**\* 340/10 - CARTAS NÁUTICAS DO INSTITUTO HIDROGRÁFICO –  
CN 26303 (INT 1875), CN 26304 (INT 1876) – Correções**

26304  
INT 1876

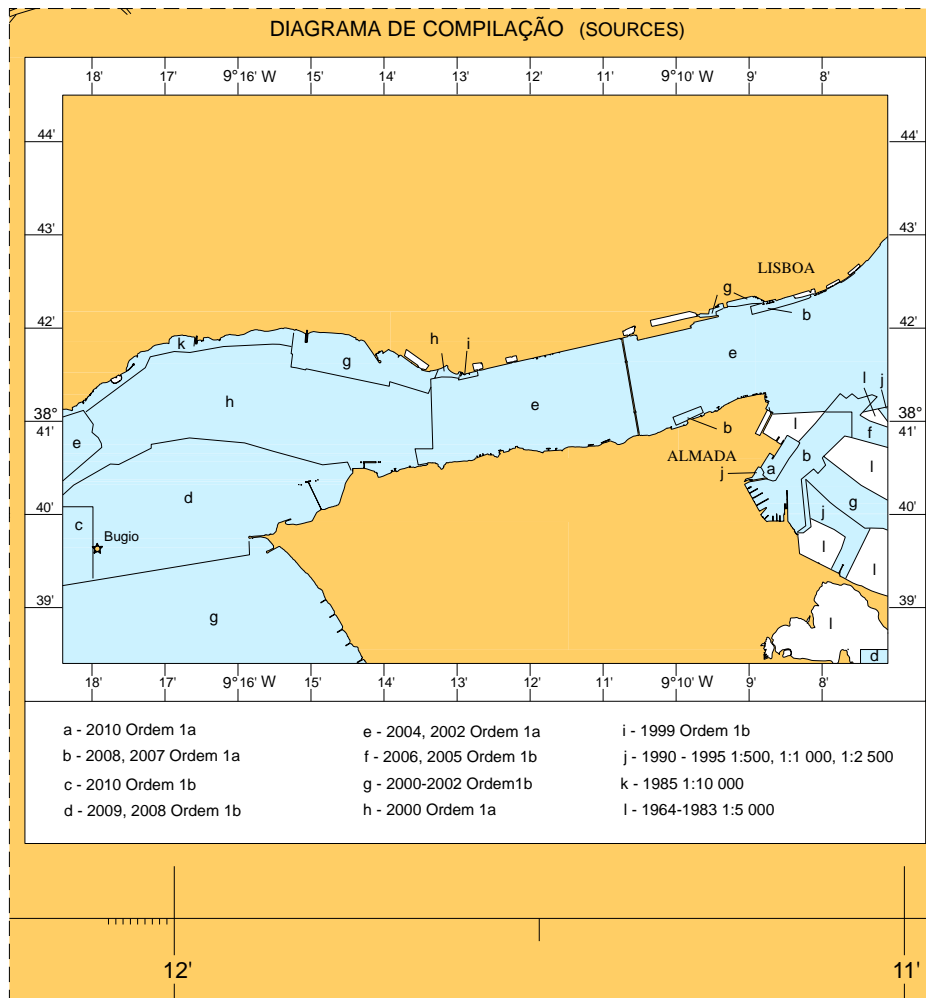
Retirar	a sonda	10 <sub>8</sub>	da posição	(a) 38°39,770'N/ 009°15,951'W
	a sonda	4 <sub>2</sub>	da posição	38°39,668'N/ 009°15,936'W
	a batimétrica dos 10 metros, na proximidade da posição			(a)

Inserir	a sonda	5 <sub>7</sub>	na posição	38°39,758'N/ 009°15,990'W
	a sonda	1 <sub>1</sub>	na posição	38°39.581'N/ 009°16.023'W

por colagem os anexos gráficos contidos na Secção VIII.
